回 答 書

質 疑 事 項 欄	回 答 欄
案 件 番 号	507100757
工 事 (業 務) 名	津波避難タワー建設工事
路 線 名	藤江地区津波避難タワー (仮称)
工 事 (業 務) 場 所	西尾市一色町藤江惣助割24番地
① A03 建設発生土は長坂建設興業(株)改良土センターに搬出とありますが、片道運搬距離7.8kmと片道運搬時間0.25Hについては現場からの距離としては少ないと思われませんか。	7.8kmで積算ください。受け入れ先決定後協議対応します。
② A12 搬入路敷鉄板について一色藤江1号線の交差点箇所及び現場北側など部分的な設置に見受けられますが、藤江7号線や藤江10号線において場内資材搬出入のために杭打機など重機や大型ダンプやトレーラーが通行しますが、舗装等に影響が出た場合の修繕費は計上していただけますか。	修繕・養生は必要に応じて協議対応します。
③ A12 現地確認をしたところ、水路に鉄網製ゴミステーションが置いてありますが移設はしていただけますか。	別途工事で移設を予定しています。
④ A12 場内にて現場事務所等の設置場所及び根切り土を仮置き出来る様な広さが無いため、近隣で提供して頂ける用地はありますか。	敷地北側の西尾市一色町藤江宮西30番の市有地(登記面積838.45㎡)が工事用敷地として利用可能です。
⑤ A30 東側及び南側隣地は水田ですが、ウェルポイント工法により地下水位が下がる可能性があります。また、今年の作物の種別の確認と水位が下がる説明はしていただけますか。また作物被害などあった場合の補償計上はしていただけますか。	作物の種別確認と水位が下がる説明は行っておりません。また、補償については必要に応じて別途対応します。
⑥ A30 根切りについて、周囲水田のためウェルポイント工法による地下水位を下げて施工しても湧水が発生した場合、トレンチシートパイル等何らかの土留め工法が必要となった場合は経費計上していただけますか。	必要に応じて協議対応します。

工事(業務)名 津波避難タワー建設工事
図面名称 仮設計画図(参考図)

覆工板施工イメージ図(参考図) S=1:30

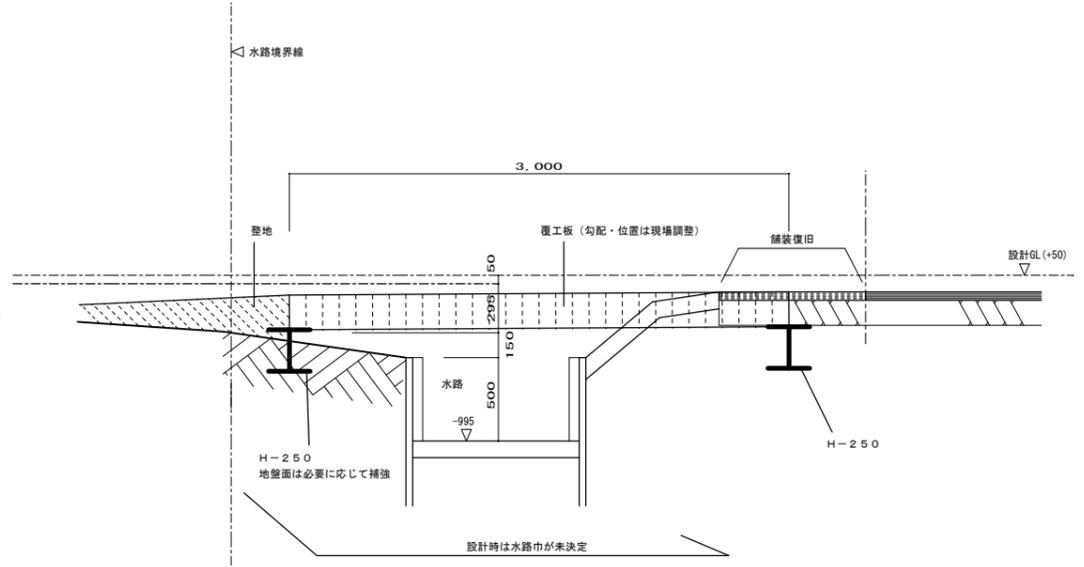
<p>⑦ A30 覆工板設置となっておりますが、資材や機械搬入において設置幅を拡げる必要が生じた場合は変更していただけますか。 また覆工板設置構造について明細等提示していただけますか。</p>	<p>必要に応じて協議対応します。 想定構造については添付資料を参考ください。 (鋼製 (補強型) 6か月賃料にて見込んでおります)</p>
--	--
